改善箇所説明図

基準不適合発生箇所

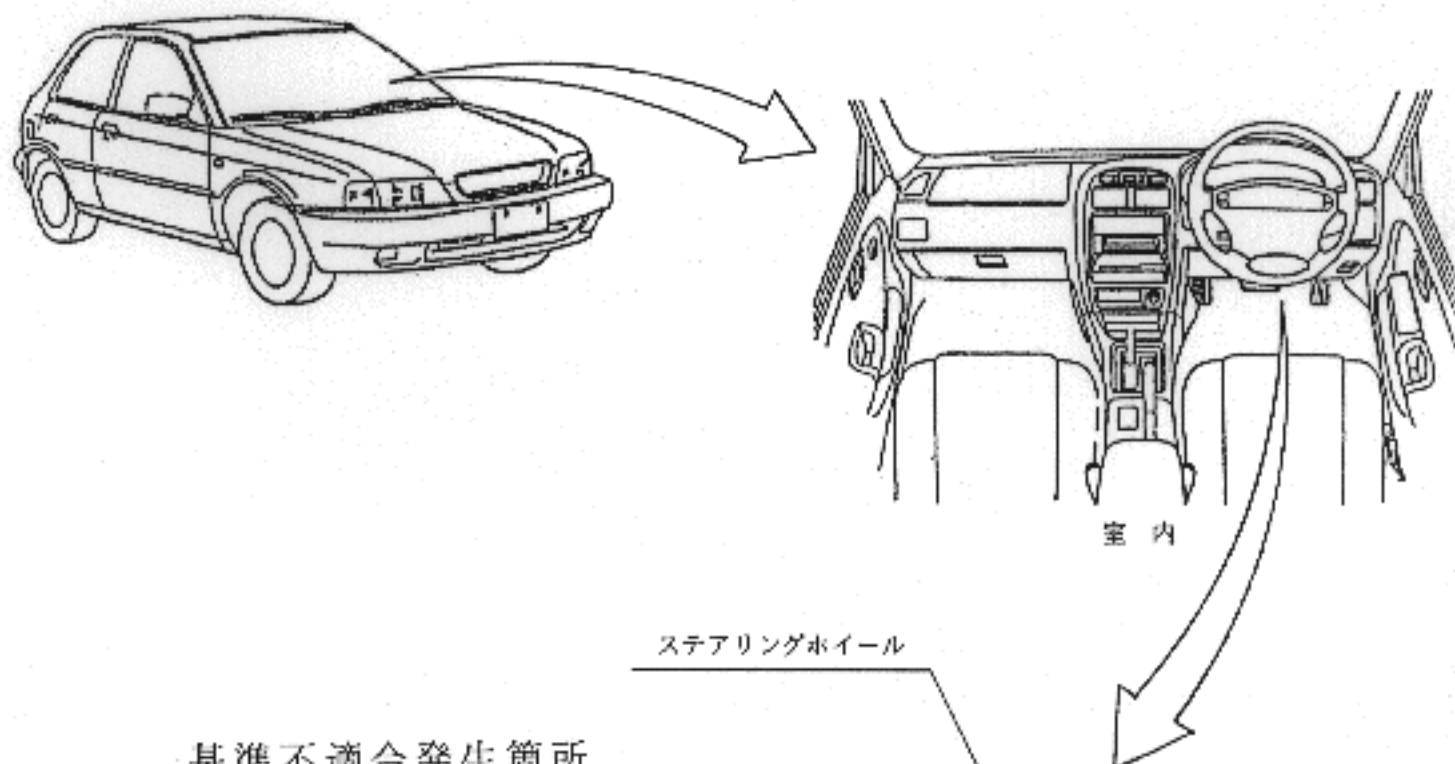
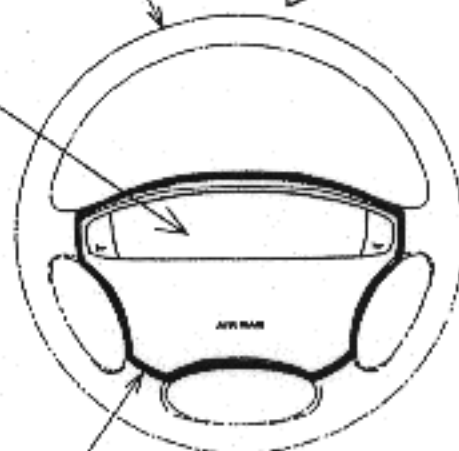
運転者席用エアバッグの一部であるインフレーターモジュール（窒素ガス発生装置）のガス発生剤に製造不良のものがあり、急激な温度変化を繰り返し受けるとガス発生剤が割れてエアバッグが開く時の展開圧力が高くなり、最悪の場合、ガス発生剤を収納している容器が壊れてエアバッグの機能を損なうおそれがある。

全車両、当該インフレーターモジュールを良品と交換する。

識別：対策品はインフレーターモジュール裏側に緑色のシールを貼付する。
